Bologna 30/04/2025

**Contributo tecnico al progetto del percorso del II lotto prioritario della Ciclovía del Sole, completamento tronchi n. 3, 4 e 7 - Servizio Pianificazione della Mobilità Sostenibile, Città metropolitana di Bologna**

## # Parapetto

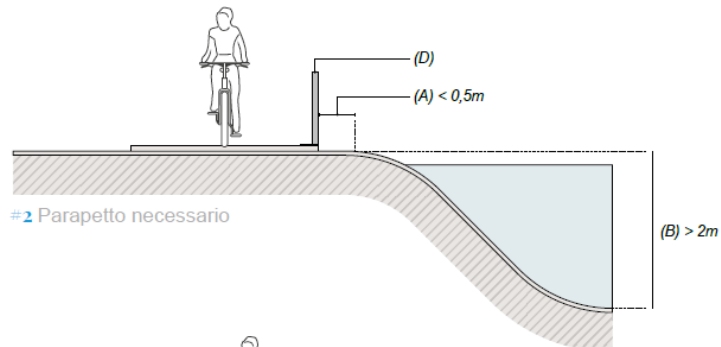
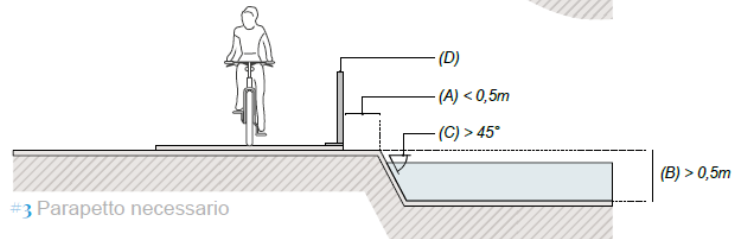
- Evitare l'effetto barriera (sia visiva, sia paesaggistica): l'impiego del parapetto deve essere limitato a situazioni di comprovata pericolosità o necessità puntuale e non avere un carattere di continuità lungo l'itinerario. Inoltre si richiede l'impiego di parapetti con montanti orizzontali, in quanto minimizzano l'effetto barriera percepita dai ciclisti. L'impiego di parapetti con montanti verticali deve essere limitato alle sole opere d'arte di dimensioni ridotte.

- Favorire l'osservazione del paesaggio circostante: l'altezza del parapetto deve essere commisurata al reale pericolo e non costituire un ostacolo alla visuale. In generale si suggerisce di attestarsi su altezze pari a 1,10m, ad eccezione di situazioni specifiche in cui è necessario l'impiego di parapetti di altezza pari a 1,50m (sovrappassi stradali). In questi casi si suggerisce l'impiego di elementi dalla struttura "alleggerita" nella parte superiore (ovvero nella fascia di altezza pari a 40cm che corrisponde allo spazio fra 1,10m e 1,50m - altezza totale del parapetto) per non precludere la vista del paesaggio circostante, pur assicurando la dovuta protezione. Si chiede di evidenziare meglio la tipologia di recinzioni e parapetti scelte in un elaborato specifico.

#1 Situazione in cui l'utilizzo del parapetto non è necessario (salvo valutazioni di opportunità).

#2 Situazione in cui l'utilizzo del parapetto è necessario per l'elevato dislivello

#3 Situazione in cui l'utilizzo del parapetto è necessario per la ripidità della scarpata
